REFERENCIA PROCESO GUBERNATIVO DE CONCESIÓN Y REGISTRO DE LA
PATENTE MODELO DE UTILIDAD " BOMBA INSUFLADORA "

EXPEDIENTE 02 052954

ASUNTO	Radicación No	02-52954
	Trámite	002
	Evento	001
	Actuación	430
	Oficio	11189
	Folios	13

CONCEPTO TÉCNICO Número 1545		EXAMINADOR TÉCNICO Código 202018
--	--	--

Figura 2-3 del documento CO 95019843 (D1)

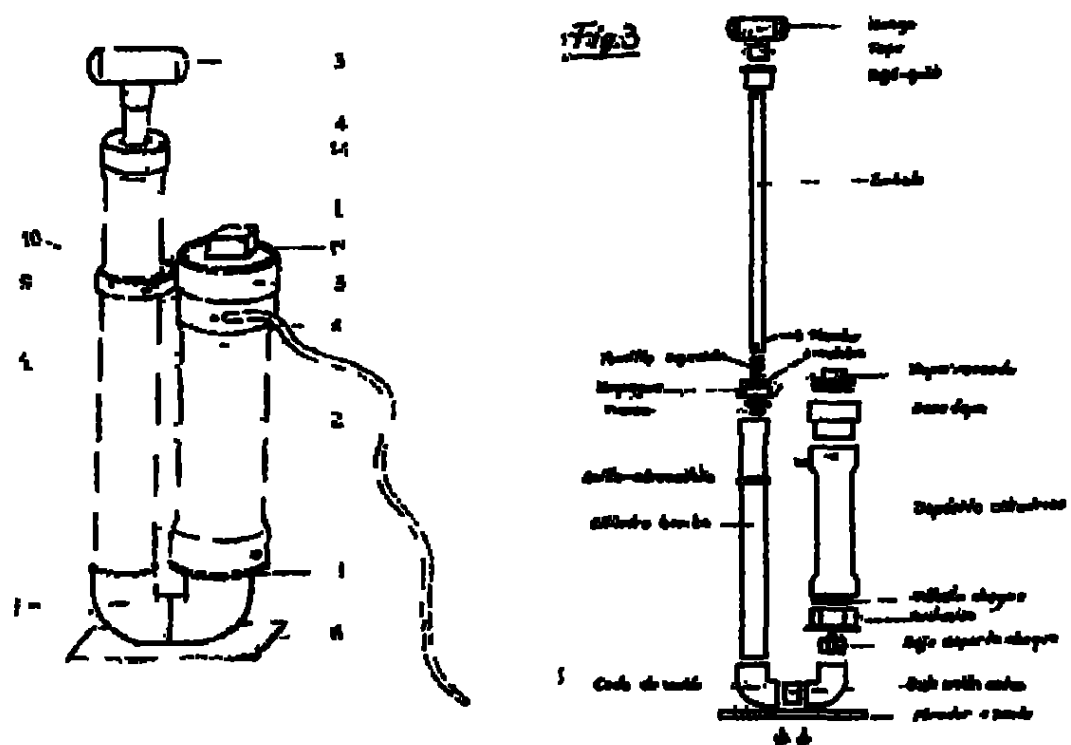
Si comparamos la reivindicación 1 de la solicitud en estudio con las características del documento D1 vemos que D1 describe una bomba Insufladora que comprende

- Un tanque o recipiente cilíndrico (2), presenta en su parte superior un ensanchado y roscado (ver figuras)
- Una tapa roscada (5) con un asa (17) en forma de paralelepípedo rectangular para acoplar en recipiente cilíndrico
- Una manguera (6) de salida del recipiente cilíndrico (2)
- El recipiente cilíndrico (2) presenta en su parte inferior una salida para conectar con la bomba de aire (1)
La bomba de aire (1) presenta un diafragma (18) que posee un tornillo (17) con unos bujes (19)
- La bomba de aire presenta un embolo tubular (4) que en su extremo superior tiene un mango (3) un tapón perforado (14)
- Los salientes son de sección rectangular, delgadas y alargadas y en su extremo libre finalizan en forma puntiaguda (ver figuras 2 y 3)

- 3) Al comparar elemento por elemento de la invención tal y como esta definido en la reivindicación 1 con el documento D1, vemos que dicho documento contiene las características de la reivindicación 1, por lo tanto, el objeto de la solicitud en estudio podría ser idéntico a lo comprendido en el estado de la técnica, con lo cual quedaría desvirtuada la novedad de esta

- 4) La reivindicación 1 de la solicitud en estudio esta formulada en un sentido amplio, conteniendo información técnica conocida en el estado de la técnica. No se observa que es lo nuevo que se esta aportando con respecto a la bomba insufladora es decir, no se trata de nombrar todos los elementos conocidos de una bomba de aire sino de mostrar cuales son los elementos novedosos y como se acoplan entre si que lo diferencia con lo que existe en el estado de la técnica

- 5) En conclusión, el capítulo reivindicatorio no delimita claramente la invención respecto al documento D1, no se observa en forma concisa en la reivindicación 1 lo nuevo que se esta aportando a la tecnología ni se observa que es lo que lo hace diferente de lo ya existente
